Préavis complémentaire no 02/2017-2018 (au préavis no 08/2014-2015) – relatif à une demande de crédit complémentaire de CHF 288'200.-- pour les travaux de démolition et reconstruction du trottoir de la route de Baumaroche au Mt-Pèlerin (secteurs 1 et 2).

Route de Baumaroche

Travaux de démolition et reconstruction du trottoir

RAPPORT D'INVESTIGATION

Coupe type

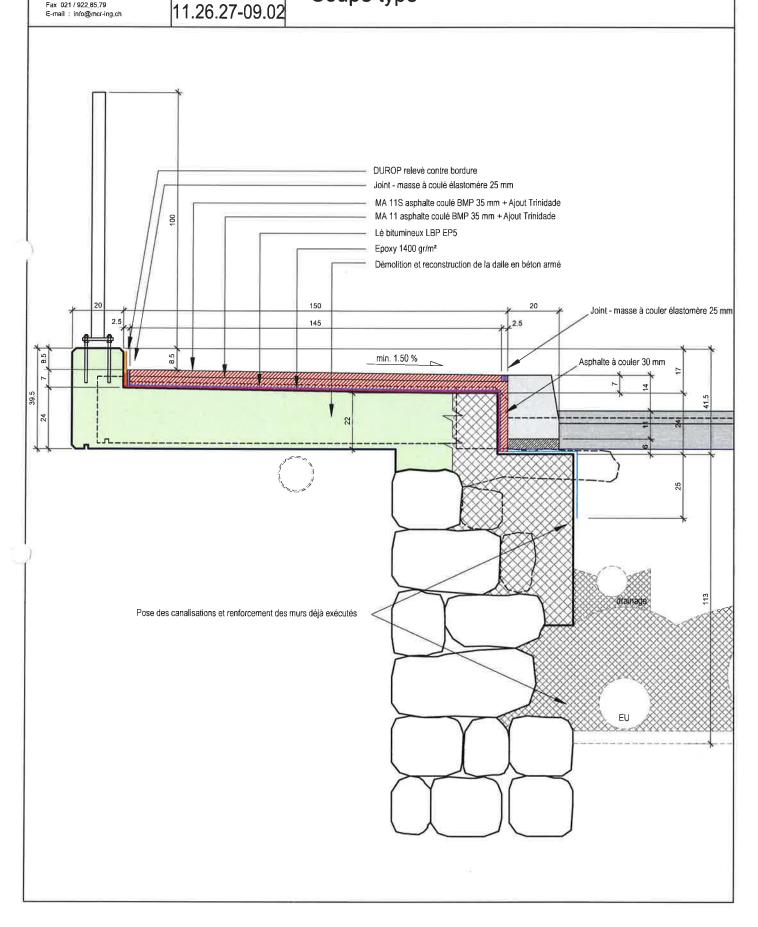
Finalement et au vu des efforts techniques qu'il a fallu déployer pour contrer les différents risques liés à cette pathologie, combinés à la situation initialement complexe, la démolition – reconstruction sur les secteurs restants (1 et 2) est la meilleure solution à mettre en œuvre

- 1. d'autoriser la Municipalité à poursuivre les travaux de démolition et reconstruction du trottoir de la route de Baumaroche, (secteurs 1 et 2);
- 2. de lui accorder à cet effet un crédit complémentaire de CHF 288'200.-;
